AS309 : Aktualisierung nach Praxisheft 19 - Drucklegung

Bild 1 : Einbauposition des nachzurüstenden Kondensators.

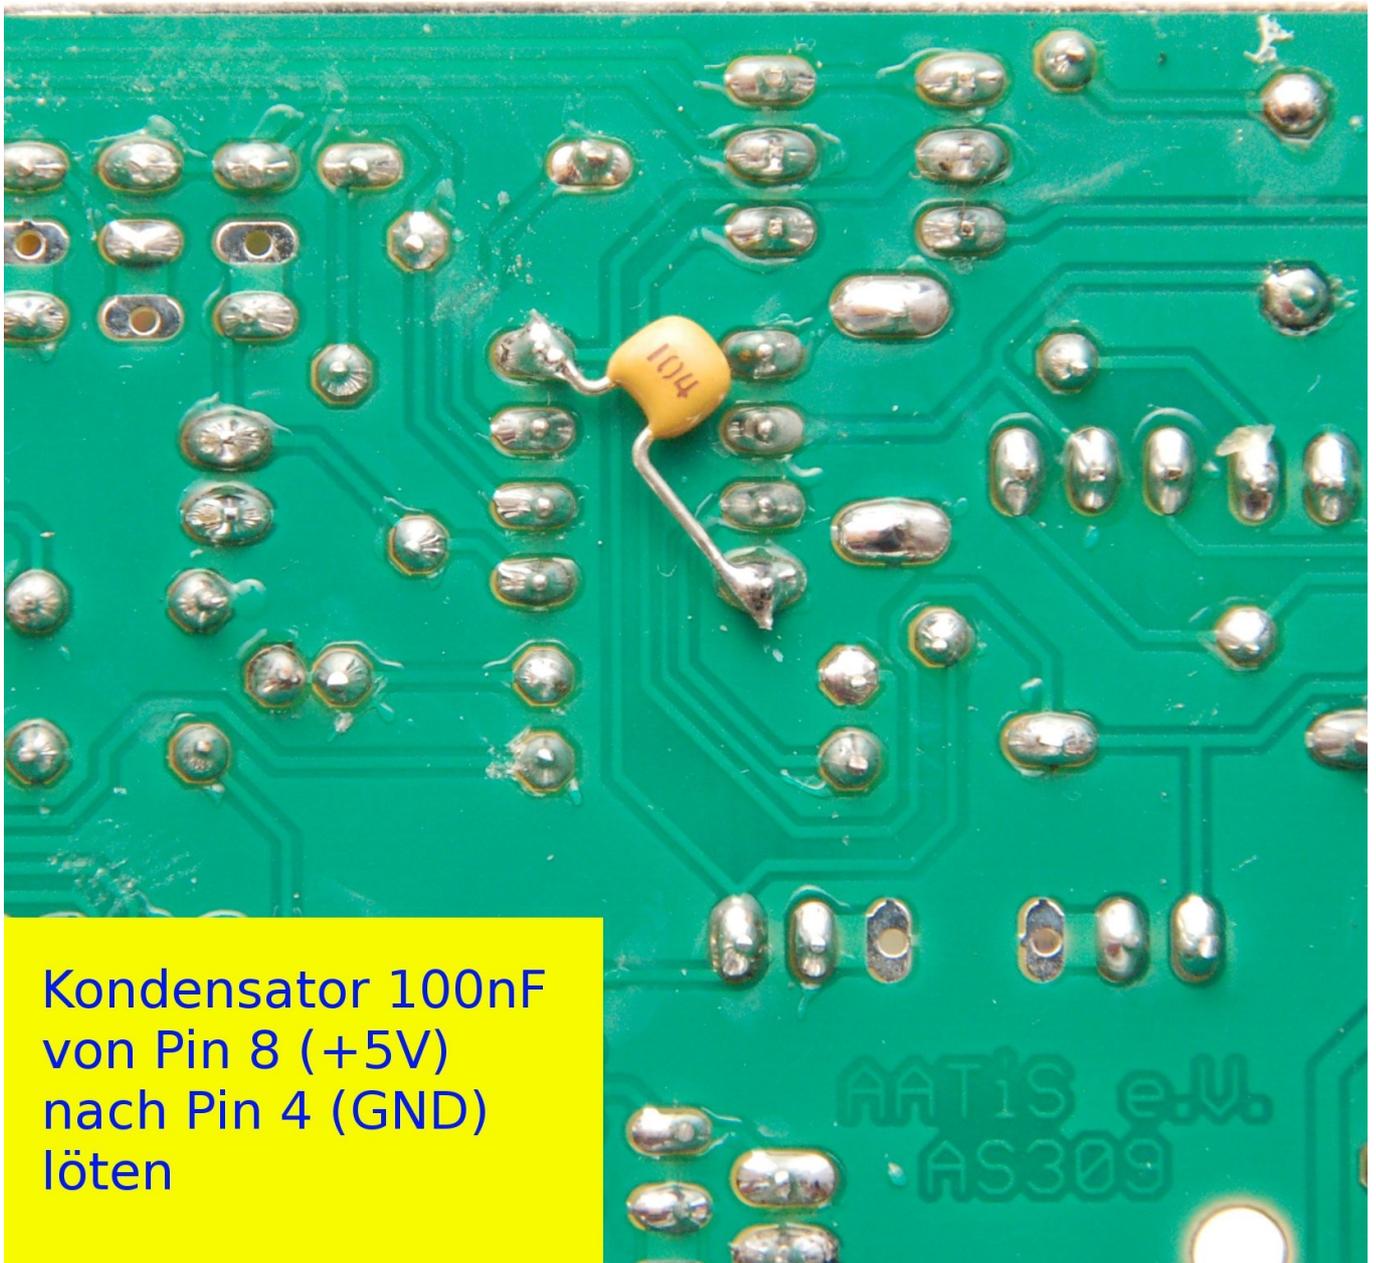
Es wird dringend empfohlen, einen Kondensator (100nF) direkt über die Betriebsspannungsanschlüsse des IC1 zu löten. Neueren Bausätzen liegt dieser zusätzliche Kondensator bei. Bild 1 zeigt die Einbaulage.
